总平面图调整 1:1000

单位盖章(公章/法人章/项目负责人章)	桂林广厦房地产开发有限公司
项目名称	时代枫林规划总平面
子项目名称	总图
名称	总平面图调整
阶段	规划
工程号	20131118
专业	规划
图号	01
比例	1:1000
版本	第12版
日期	2023.10

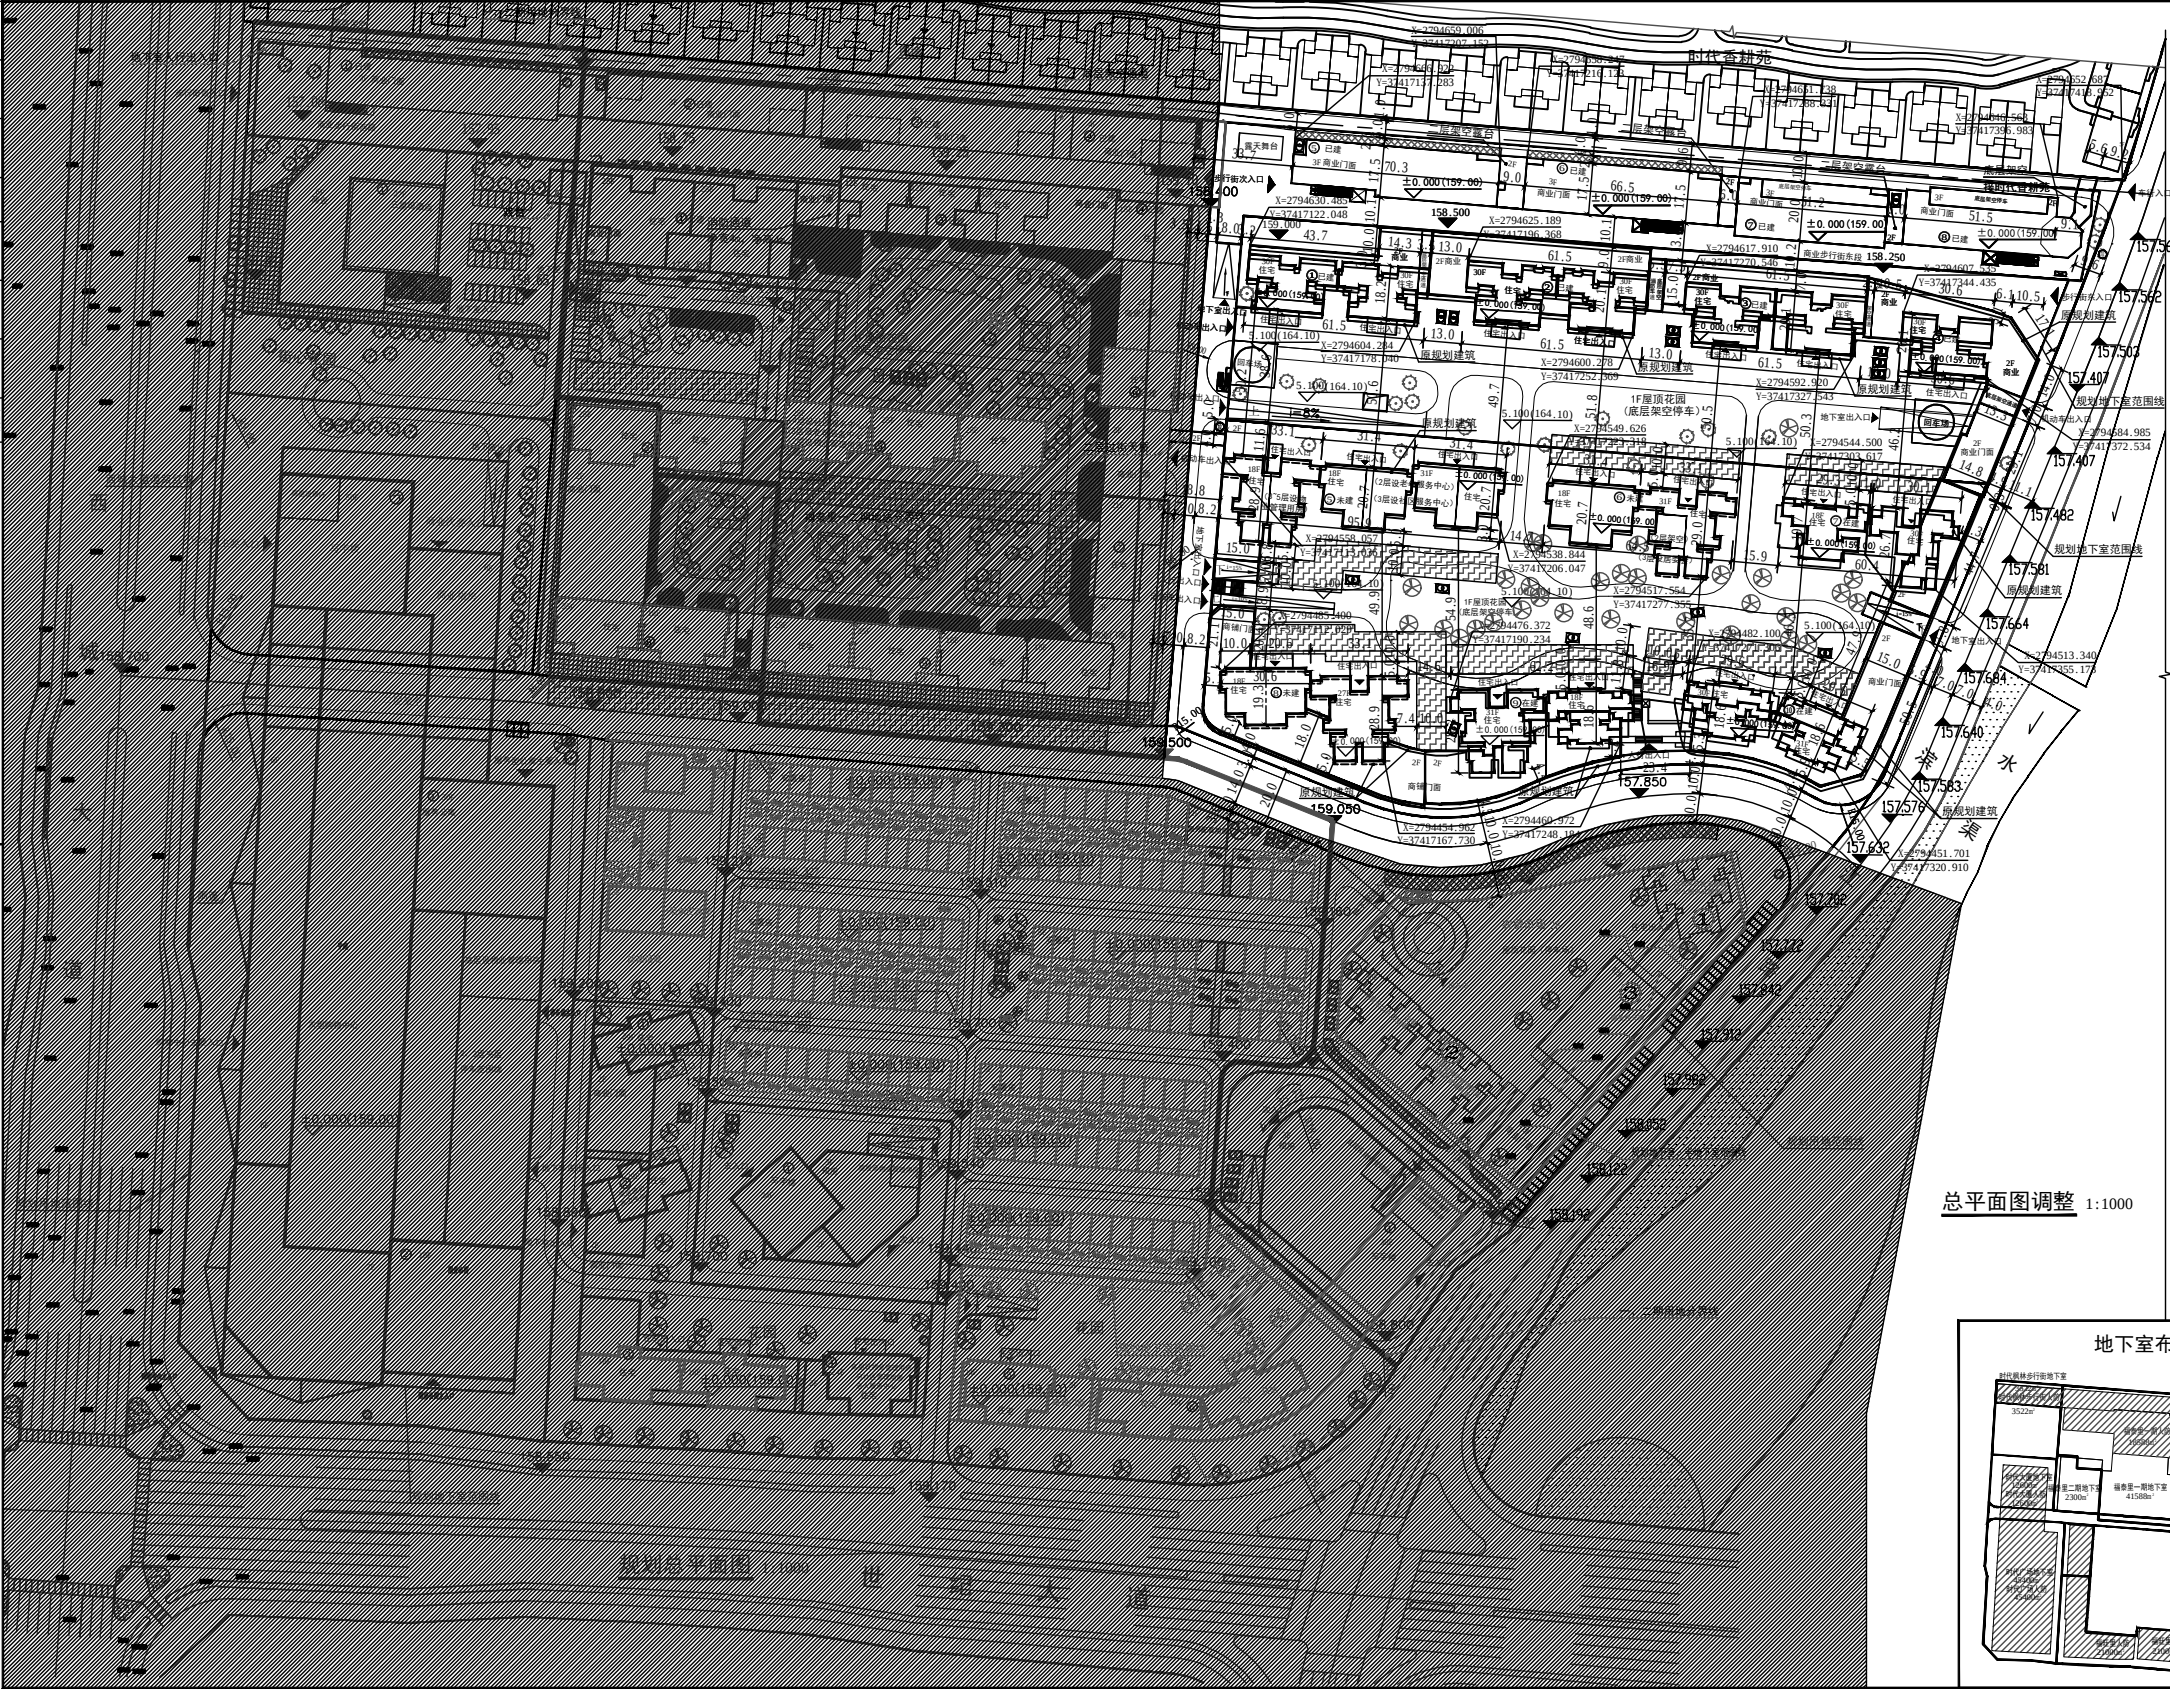
调整说明:
一、调整概况: 本图基于2018年4月8日通过的临建规审字G【2018】60号总图方案, 截取原大图的福祥里区, 对该区部分楼栋的总图定位进行复核更新。
二、调整原因:
2.1、根据甲方2023年6月29日提供“2000时代枫林福祥里1-4#、5-10#楼实际坐标位置图”DWG文件, 福祥里里区1#-4#楼现场实际施工坐标点与原规划坐标有出入, 其中1#-4#楼已交付使用, 7#、9#、10#楼正在施工, 此次结合实际施工情况调整部分楼栋定位。因已建1#-4#楼和在建7#、9#10#楼施工放线存在误差, 与原定北移1米多, 根据甲方提供的实测图更新已建1#-4#楼和在建7#、9#10#楼轮廓和位置, 其余5#6#8#楼轮廓基本不变整体北移, 经核实更新的轮廓未超原方案开间和进深尺寸, 此次整体北移未减少原楼栋间距, 满足日照和消防要求。

2.2、考虑到易损坏维护费用高, 通行不方便, 取消9#和10#楼之间的两部露天自动扶梯。考虑到入口形象打造, 取消9#10#楼转角商铺增加入口宽度。
三、设计依据:
3.1、2018年4月8日通过的临建规审字G【2018】60号规划方案
3.2、桂林市临桂区规划管理技术规定(修订版)
3.3、城市居住区规划设计标准 GB 50180-2018

3.4、建筑设计防火规范 GB 50016-2014 (2018年版)
3.5、建筑防火通用规范 GB 55037-2022
四、调整内容:
4.1、根据实测图调整福祥里区已建1#-4#楼的总图轮廓和定位, 相应修改各朝向尺寸定位, 建筑轮廓与方案图基本一致。
4.2、根据实测图调整福祥里区在建7#-10#楼的总图轮廓和定位, 相应修改各朝向尺寸定位, 建筑轮廓与方案图基本一致。

4.3、取消9#和10#楼之间的两部露天自动扶梯取消, 考虑到入口形象打造, 取消9#10#楼转角商铺增加入口宽度, 并调整入口台阶形式。5#、8#楼的面积指标相应调整。
五、此次总图仅调整福祥里里部分楼栋定位, 图中消防间距满足要求, 其余建筑面积、配套设施、停车位等未涉及调整; 此次调整没有超出原有总建筑面积、密度、容积率、绿地率。阴影部分不属于本次调整范围, 该部分具体规划详见已审批通过的临建规审字G【2018】60总平面图。
